## 改善箇所説明図

### 基準不適合発生箇所

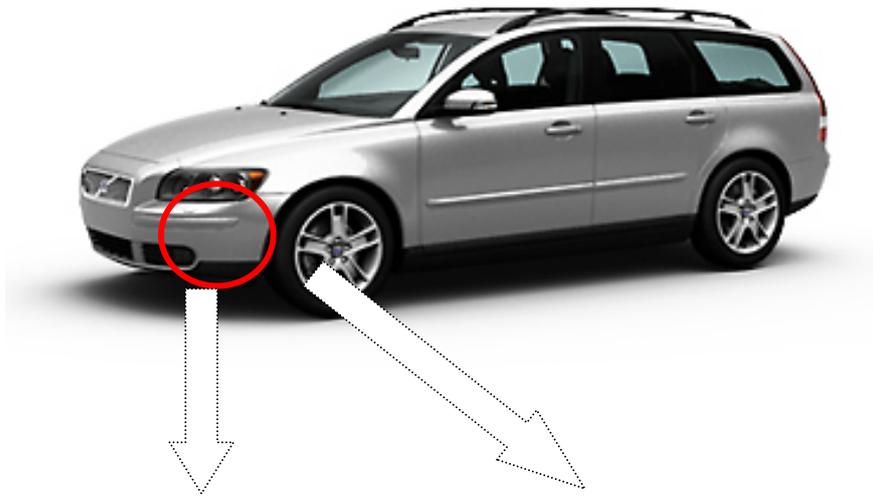
洗浄液容器に取り付けられている洗浄液レベルセンサにおいて、ヘッドライト洗浄用ポンプにより生成される磁界の影響により、当該センサが正常に機能しない場合がある。そのため、洗浄液の液量が低下しても警告メッセージが表示されず、洗浄液の液量低下を認知できないおそれがある。

XC60においては、ヘッドライト洗浄用ポンプの取付角度を変更する。  
C30、C70、S40、V50においては、磁界遮蔽用スリーブを取り付ける。

左側ストラットタワー部へ黄色ペイントを塗布する。
